Datum	Onderwerp
05-09-2006	Beantwoording aanvullende schriftelijke vraag ingevolge artikel 36
Ons kenmerk	Reglement van Orde Gemeenteraad inzake de plaatsing van
20128232	'fietsnietjes' in de v/d Spiegelstraat.
Uw brief van	
24-07-2006	
Uw kenmerk

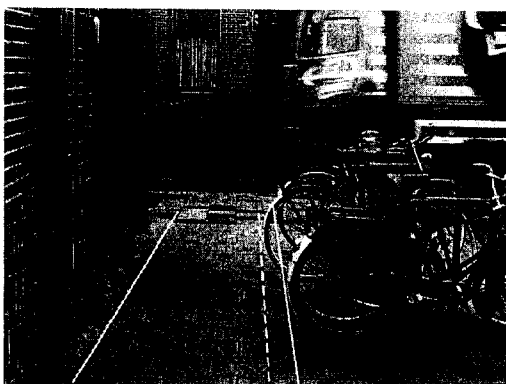
Ook door de verplaatsing van de fietsnietjes door hen 45 graden te verplaatsen blijft het eerder aangegeven probleem bestaan. Dit komt door het kozijn wat u niet meeneemt in de beoordeling en wel degelijk een obstakel is. Dit geldt vooral voor rolstoelers en tweelingwandelwagens (zie bijlage). Ook is het een feit dat deze fietsnietjes niet zijn geplaatst na overleg met de bewoners want die geven aan dat dit niet zo is. Mocht men toch vol blijven houden dat dit wel in overleg is gebeurd dan heb ik graag een overzicht van de data wanneer dit overleg is geweest met de buurtbewoners. Dit om de zaak helder te houden.

Namens de bewoners en ondergetekende willen wij u nogmaals dringend verzoeken de fietsnietjes naar de westzijde te verplaatsen en zijn we tevens tegen het plaatsen van de fietstrommel op de hoek van Hugo de Groot straat en de Van der Spiegelstraat.

In de voorgestelde oplossing worden de door u aangegeven problemen opgelost door de fietsnietjes onder een hoek van 45° te plaatsen. Middels onderstaande foto's is duidelijk inzichtelijk gemaakt dat de vrije ruimte tussen fiets en gevel hiermee wordt vergroot van 0,90 tot 1,50 m. Deze maten zijn beiden exclusief een obstakelzone van 0,15 m langs de gevel van Café de Hugo, die rekening houdt met de uitstekende vensterbank en de regenpijp.

Gegeven de minimale vrije trottoirbreedte van 1,20 m voor rolstoelers, biedt de voorgestelde oplossing voldoende ruimte om, ook bij wat minder zorgvuldig gebruik, rolstoelers en (tweeling)kinderwagens ongehinderd te laten passeren.
